**Samodzielny Publiczny Szpital Wojewódzki
im. Papieża Jana Pawła II
w Zamościu**

AG-ZP 3320/33/ /14

Dotyczy: wyjaśnienie treści siwz.

Samodzielny Publiczny Szpital Wojewódzki im. Papieża Jana Pawła II w Zamościu ul. Al. Jana Pawła II 10 informuje, zgodnie z art. 38 ust. 1, 2 ustawy Prawo zamówień publicznych z późniejszymi zmianami, że wpłynęły wnioski o wyjaśnienie treści specyfikacji istotnych warunków zamówienia opracowanej do przetargu nieograniczonego na dostawę jednorazowego sprzętu terapeutycznego dla Pracowni Hemodynamicznej. Poniżej podajemy treść wniosków i wyjaśnienia:

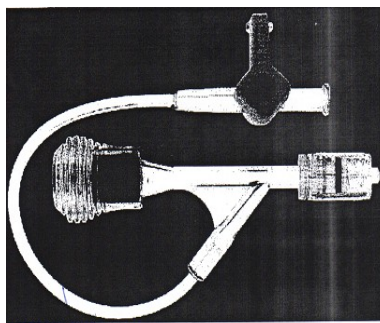
7. Dot. **Zadania nr 5**. Prosimy o dopuszczenie zamieszczonego na poniższej ilustracji Y-conectora o ergonomicznym kształcie typu push – click z drenem.

8. Dot. **Zadania nr 5**. Prosimy o dopuszczenie zamieszczonego na poniższej ilustracji Y-conectora o ergonomicznym kształcie typu push – click z drenem.

Wyjaśnienie: Wiążący jest opis przedmiotu zamówienia określony w SIWZ.

Wyjaśnienie: Wiążący jest opis przedmiotu zamówienia określony w SIWZ.
